AMPLIFICADOR 1K5H

Trib			STETSOM ELETRONICA	
Size	Number			Rev
A2	CANAL 1K5H @ 0HMS			7A
Date	08/04/2010	Drawn by	AWD	
Filename	1K5H_20A_20R	Sheet	2	of 3

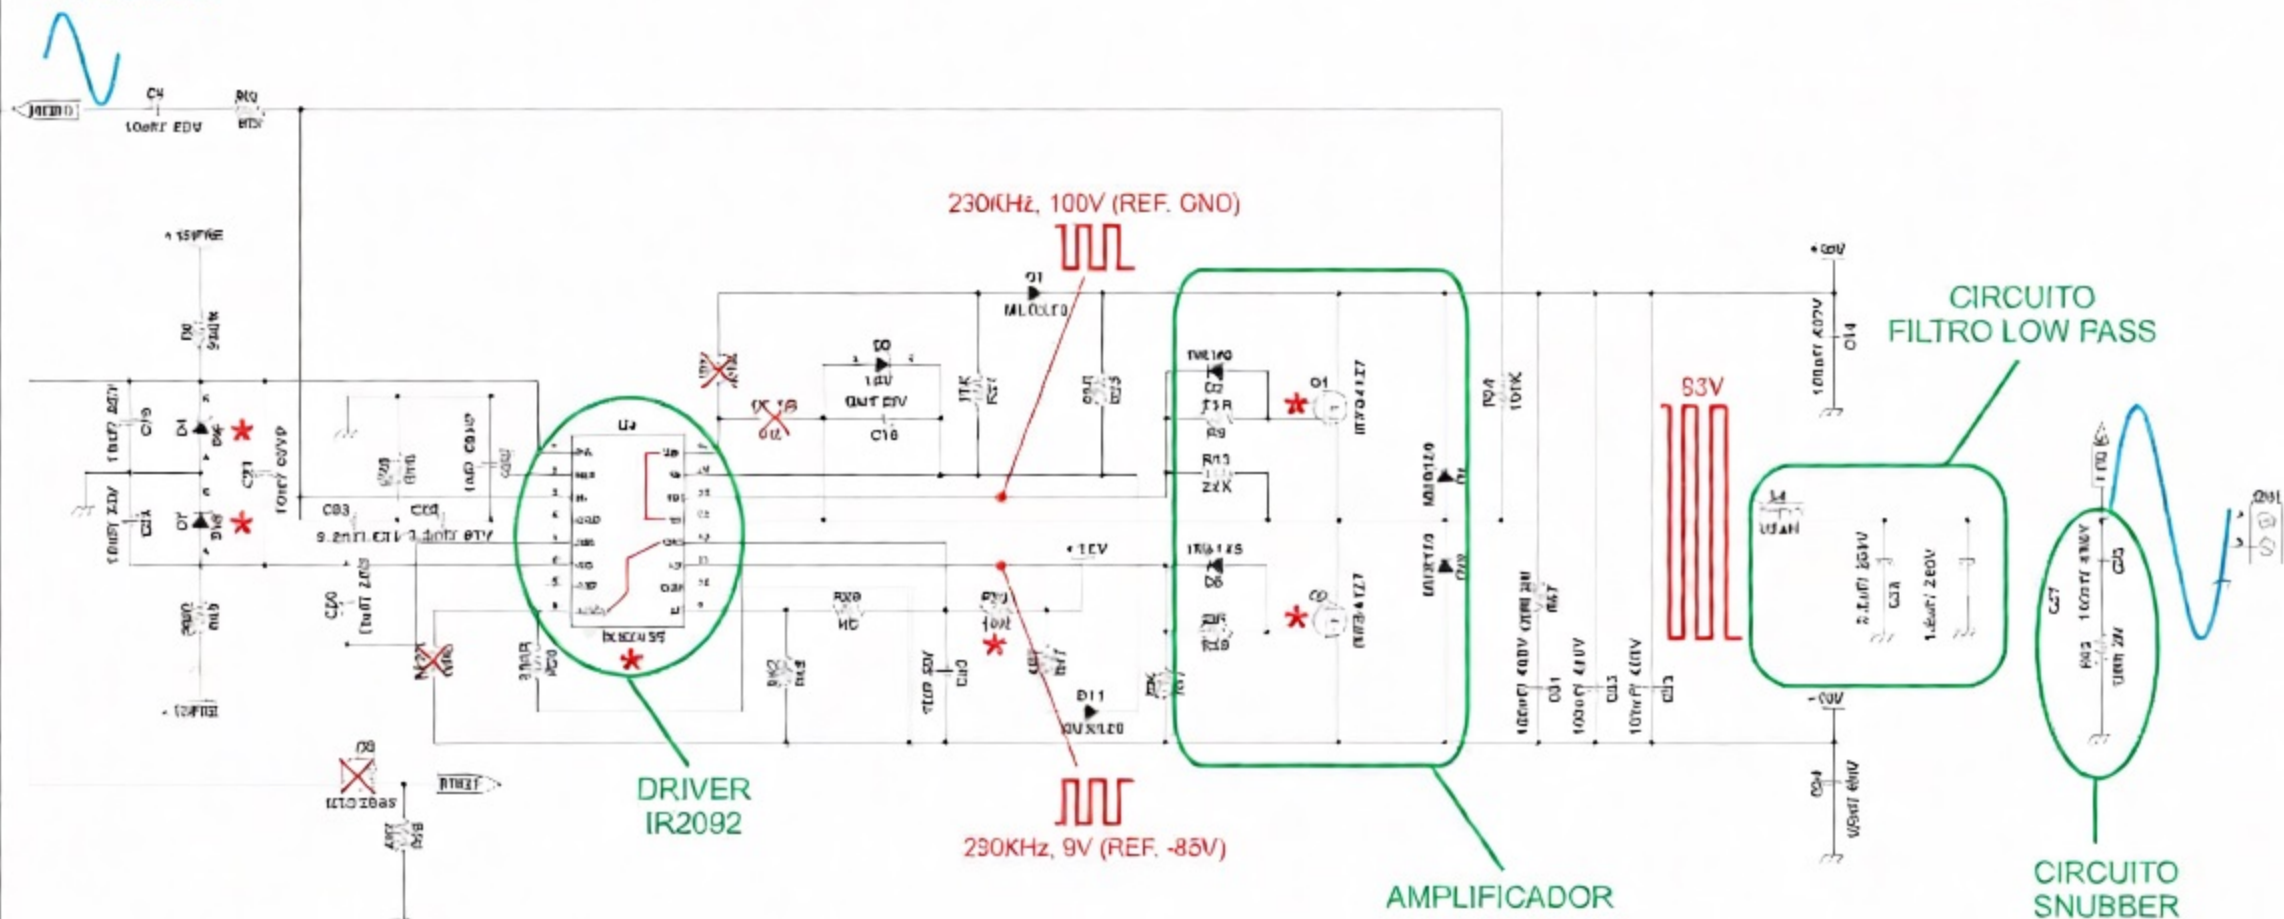
FORAM SUBSTITUIDAS AS MICAS DOS MOSFETS DO CANAL DO TIPO SINTÉTICA POR MINERAL.

PROTEÇÃO DRIVER DESAB.: Q8, R7, R8 e R45 E JUMPER PINOS: 8 C/ 12 E 13 C/ 16.

POR FALTA DE COMPONENTE NO MERCADO, TEMPORARIAMENTE O 1K5H 2 OHMS TERA OS MOSFETS IRFB4127 SUBSTITUIDOS POR IRF90N20D E OS RES. GATE DE 22R POR 10R.
